株式会社LIXIL
2024/3/8

「 アリーズⅡ 壁スイッチ交換の際の注意事項 」

従来品との変更点

交換マニュアル（1）

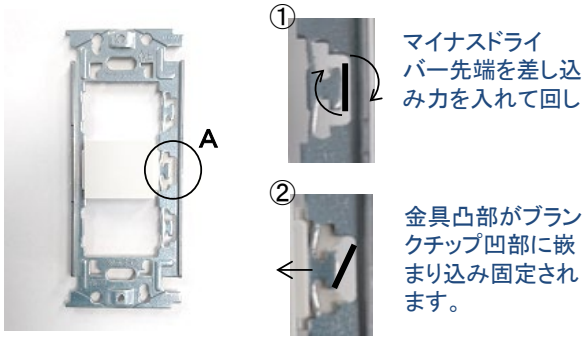
No,	手順	写真(図)
1	交換マニュアル（1）記載の部品を用意します。	
2	取付枠の中位置にブランクチップを取付けます。 右図取付枠A部にマイナスドライバー先端を差し込み力を入れて回すことで金具凸部をブランクチップ凹部に嵌まり込ませて固定させます。

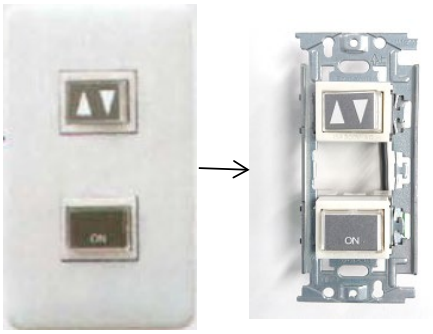
3	SET－R03の化粧プレートを外します。

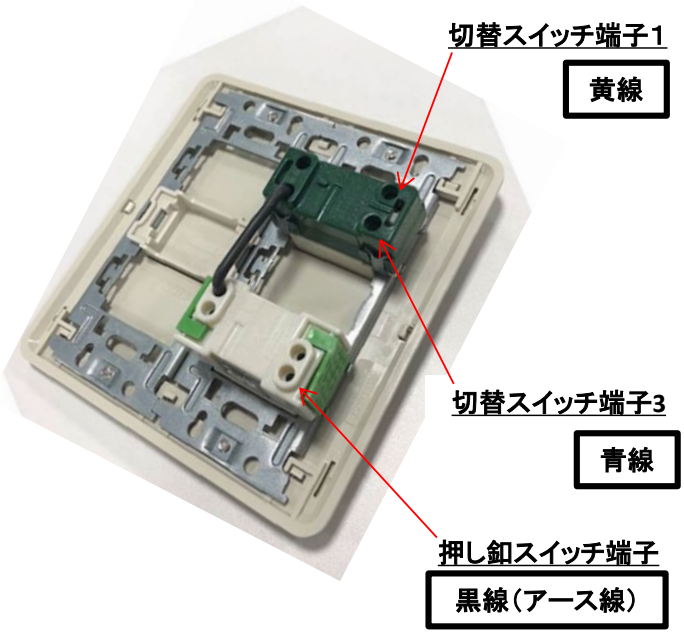
手順	写真（図）
1	シャッター電源ブレーカーを切って、対象の壁スイッチを取り外します。	
2	接続ケーブルの8芯線の内、使用しない線5本（赤、緑、白、茶、灰）の素線が通電部に触れないよう、絶縁テープを巻きます。	EASY208（アリーズⅡの壁スイッチ）からSETR03Dに変更する場合、EASY208から出ている電源線は使用しませんので点検修理手順書の通り配線を行ってください。使用しない電源線については、絶縁テープで漏電しないように処理または外して処分してください
3	青線、黄線、黒線の先端に、用意した棒型圧着端子（絶縁被覆付）を圧着します。

絶縁被覆の上から圧着する。
4	棒型圧着端子を圧着した青線と黄線をスイッチに接続します。
